VYSVĚTLENÍ ZADÁVACÍ DOKUMENTACE č. 4

***„Zateplení bytových domů na náměstí Budovatelů,
Sokolov, bytové domy č. p. 1421 – 28,
etapa č. 1: čelní fasáda bytových domů č. p. 1423 -
1426“***

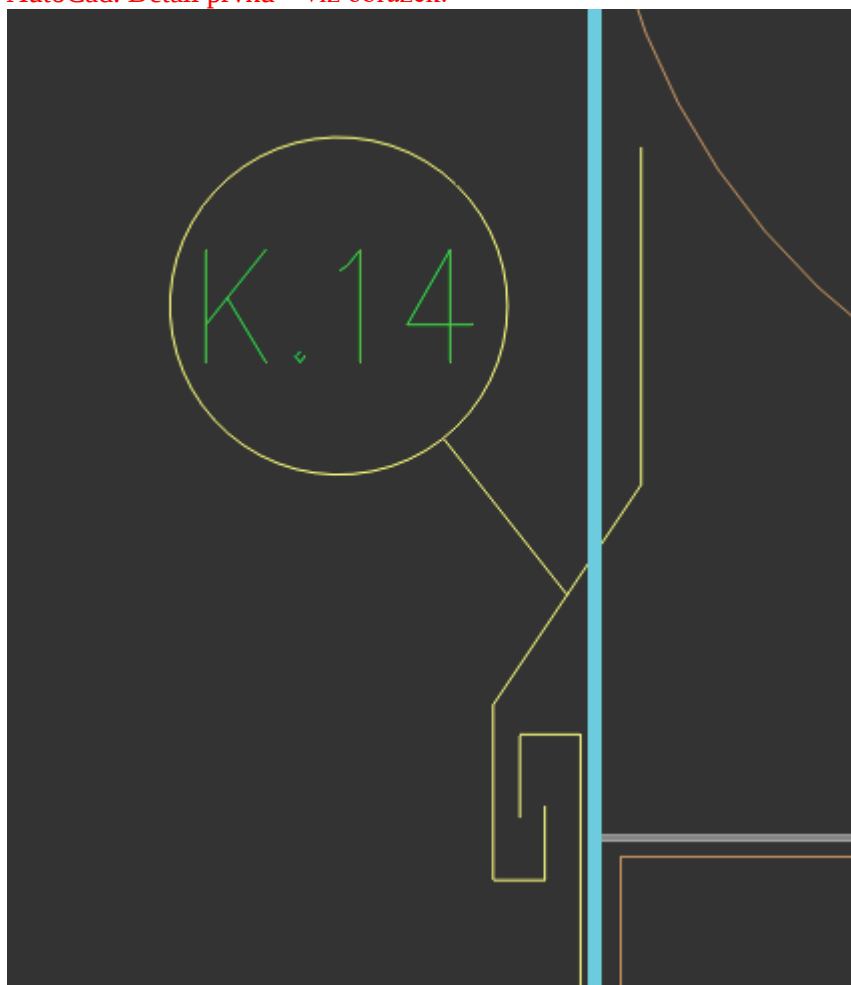
6) Ad bod 28) Vysvětlení ZD č. 3 – byla upravena výměra, ale nebyl vysvětlen význam této položky, tohoto oplechování, jak bylo také požadováno. Klempířský výrobek K.14 je naznačen v detailu č. 3 u oplechování stříšky. Stříška má být zakryta plech. krytinou, kde a jak tedy bude K.14 s r.š. 670 mm?

Klempířský výrobek K.14 je ukončujícím prvkem – napojením oplechování stříšky na zateplovací systém. Jeho skutečná r.š. je 50mm. Došlo zde k chybě zaměření rozměru rozvinuté šíře programem AutoCad. Detail prvku – viz obrázek:
